Gutachterliche Stellungnahme

zum Baumbestand und dem geplanten Bauprojekt

RIED Höfe, Iserburg, 22559 Hamburg-Rissen

Mittwoch, 9. Mai 2018

Abb. 12 Untergeschoss mit Tiefgarage

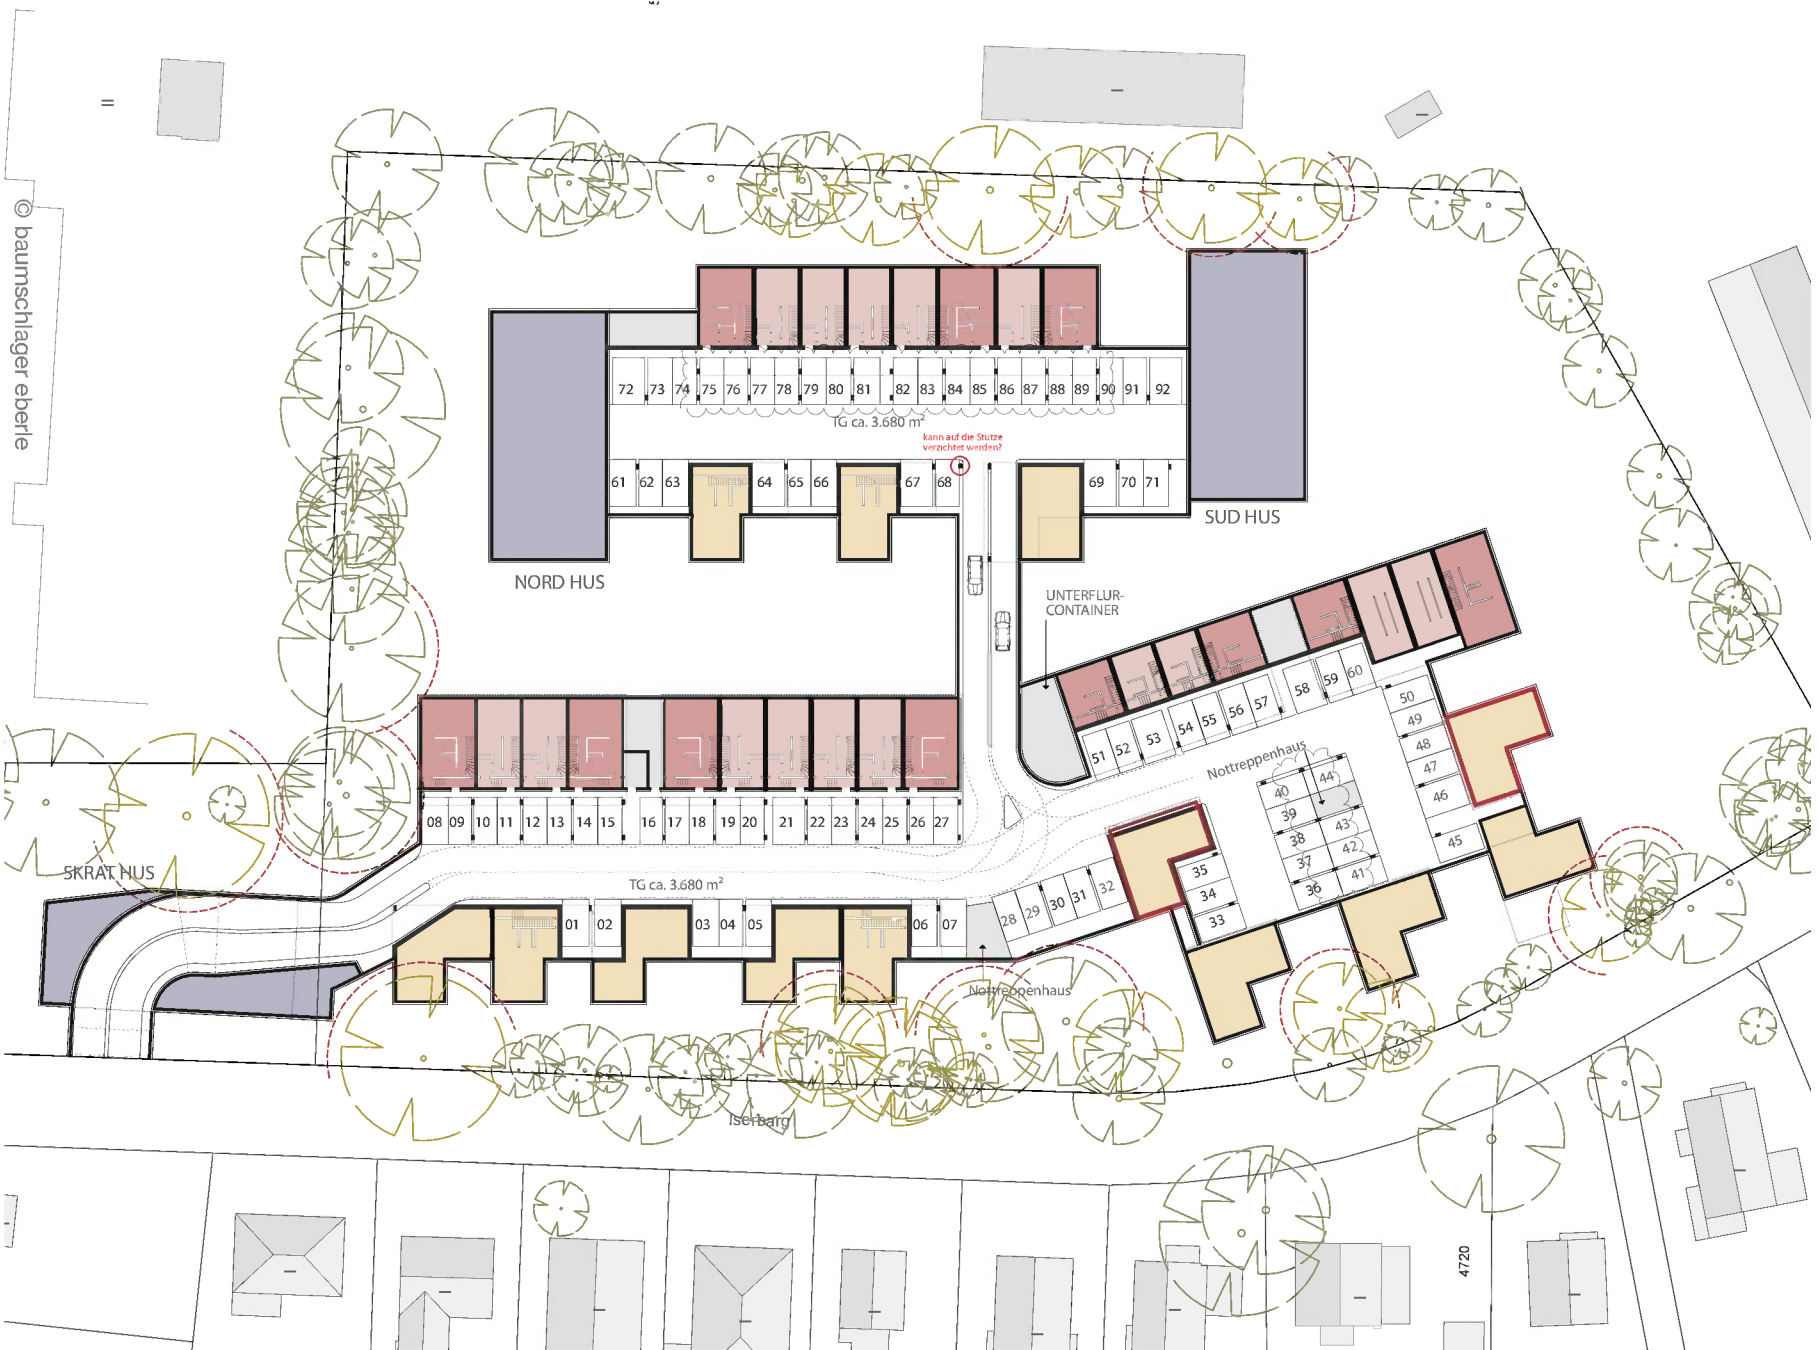
Nachtrag: Für die Erweiterung der Untergeschosse, vgl. Abb.12, wird zusätzlich zu den bisherigen Maßnahmen an den Bäumen Nr.149, Nr.151 und Nr.152 im westlichen Areal eine Wurzelsuchgrabung als Voruntersuchung notwendig. Die Änderung der Geschossigkeit der Gebäude wirkt sich für Baum Nr.130 nur gering aus, da durch das unterschiedliche Bodenniveau (Höhenunterschied Straße zu Auffüllung des Sportplatzes) das untere Geschoss im oberen Bodenhorizont der Kronenprojektionsfläche erstellt wird. Durch die vorhandene Struktur ist eine Voruntersuchung nicht möglich. Hier wird eine Baubegleitung während der Herstellung des Verbaus unabdinglich. Für die Bäume Nr.135 bis Nr.138 bleibt die Maßnahme Wurzelsuchgrabung erhalten. Nach den Untersuchungen kann eindeutig festgestellt werden, ob und inwiefern die Bäume im Kontext der geplanten Bebauung und unter Berücksichtigung des Baumschutzes erhalten bleiben können.
